DIRECCIÓN DE NUEVAS CREACIONES

Asunto: Radicación: 12-163901- -5
 Trámite: 11
 Evento: 378
 Actuación: 519
 Oficio: 16764
 Folios: 4

Título de la solicitud: “Depósito Modular de agua montado con placas smc”.

Figura 1 Documento D1

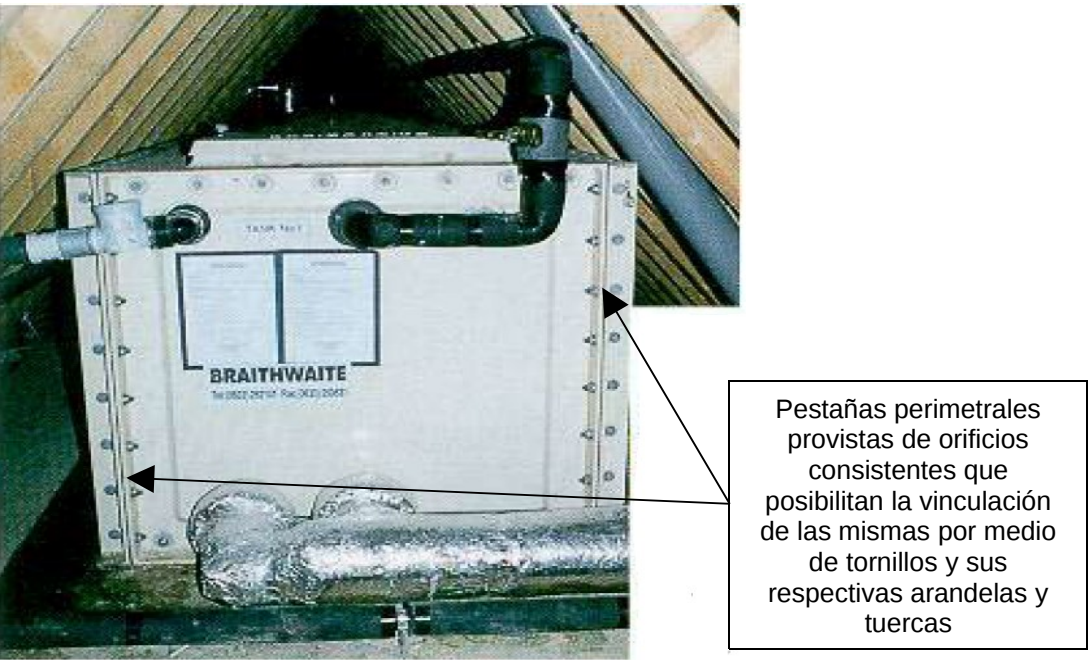
Características esenciales	D1
Un deposito modular de agua montado con placas smc, que comprende:	Unos tanque de almacenamiento por secciones fabricados con placas de smc (págs. 1 y 2), que comprenden:
Placas (2) estándares de SMC	Placas de SMC (pág. 2)
Pestañas perimetrales (4) provistas de orificios (5) consistentes que posibilitan la vinculación de las mismas por medio de tornillos (3) y sus respectivas arandelas y tuercas	Pestañas perimetrales provistas de orificios consistentes que posibilitan la vinculación de las mismas por medio de tornillos y sus respectivas arandelas y tuercas (Fig. 1)

De acuerdo con la tabla anterior, las características esenciales de la composición de la reivindicación 1 habían sido divulgadas previamente en el documento D1, por lo tanto, la materia reivindicada no es nueva. En consecuencia, la reivindicación 1 no es nueva, según lo divulgado en el documento D1.
